報告書作成用柱状図
(H26年12月)

申請書用柱状図

H27-B-1

コア観察カードの仮ワープロ変換

コア観察カード (H27年8月)

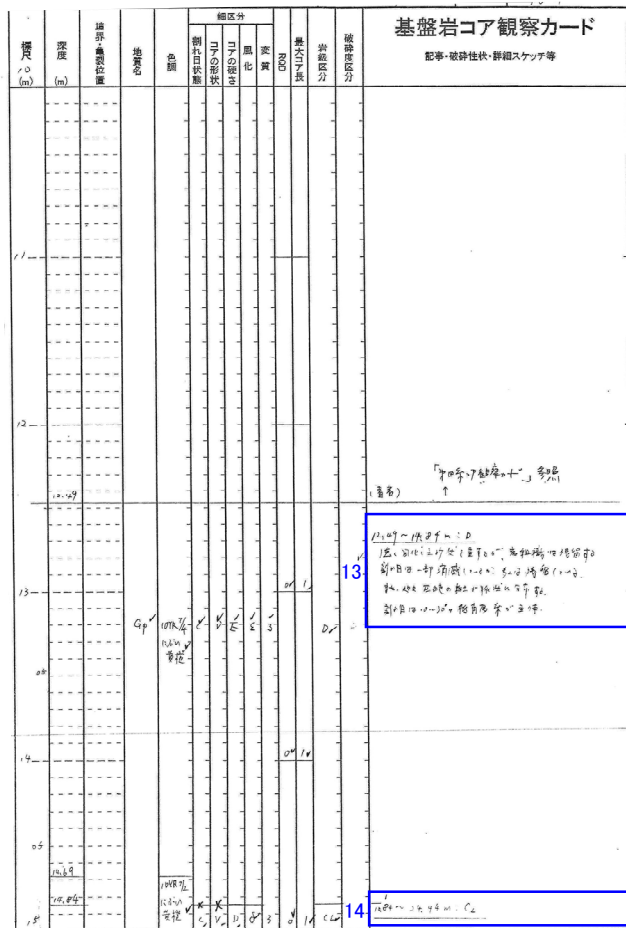
記事	コア観察カード(H27年8月)⇒申請書用柱状図
A	・“地質名”欄に基づき、花崗斑岩とその区間を記載。
13	・岩級については、“岩級区分”欄で示しているため削除。 ・割れ目の傾斜については、補足的なものであるため削除。 ・岩組織や割れ目の残留の程度については、岩盤の劣化に関する補足的なものであるため削除。
14	・岩級及びその区間については、“岩級区分”欄に示しているため削除。

コア観察カード (H27年8月)

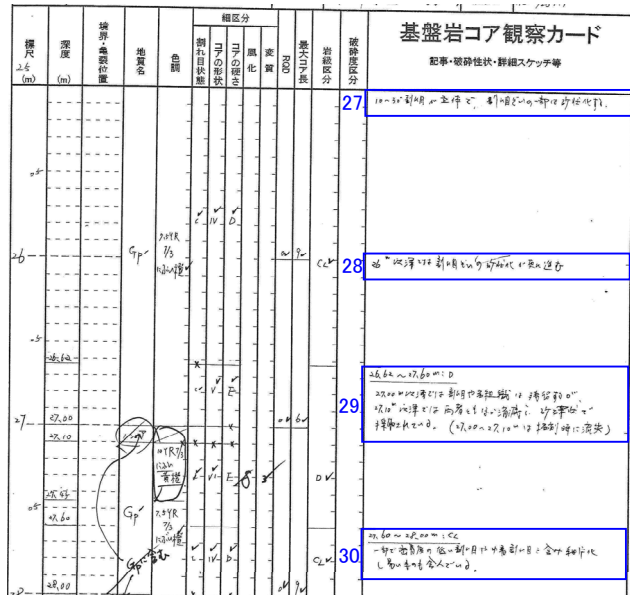
記事	コア観察カード(H27年8月)⇒申請書用柱状図
27	・一部割れ目扱いで砂状化するが、掘削時の機械割れと判断し削除。
28	・一部割れ目扱いに砂状化するが、掘削時の機械割れと判断し削除。
29	・岩級及びその区間については、“岩級区分”欄で示していることから削除。 ・27.00~27.10mのコア流失区間については、ポアホールテレビによる観察結果から、周囲の岩盤と明瞭な差が認められないため、コア写真で示すこととし削除。 ・割れ目や原岩組織の残留の程度については、岩盤の劣化に関する補足的なものであるため削除。
30	・岩級及びその区間については、“岩級区分”欄で示していることから削除。 ・割れ目の密着状態については、補足的なものであるため削除。

コア観察カード (H27年8月)

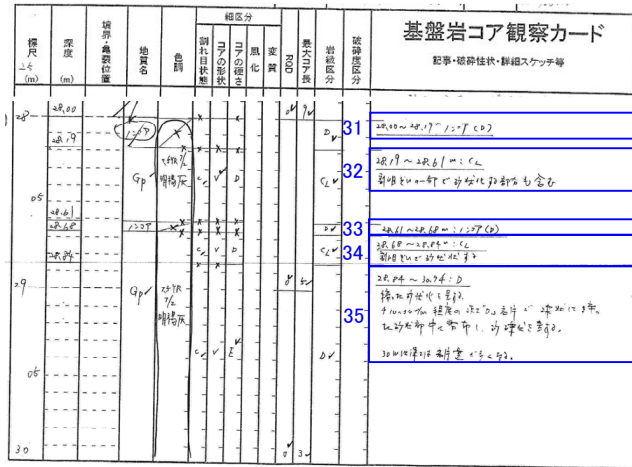
記事	コア観察カード(H27年8月)⇒申請書用柱状図
31	・コア欠区間については、ボアホールテレビによる観察結果から、周囲の岩盤と明瞭な差が認められないため、コア写真で示すこととし削除。
32	・岩級及びその区間については、“岩級区分”欄で示していることから削除。 ・一部の割れ目沿いに砂状化するが、いずれの砂状化部も連続性に乏しいことから削除。
33	・コア欠区間については、ボアホールテレビによる観察結果から、周囲の岩盤と明瞭な差が認められないため、コア写真で示すこととし削除。
34	・岩級及びその区間については、“岩級区分”欄で示していることから削除。 ・割れ目沿いに砂状化するが、掘削時の機械割れと判断し削除。
35	・岩級については、“岩級区分”欄で示していることから削除。 ・硬軟については、岩級区分に含めて示しているため削除。 ・岩片量の傾向については、当該区間の周囲と明確な差異がないため削除。
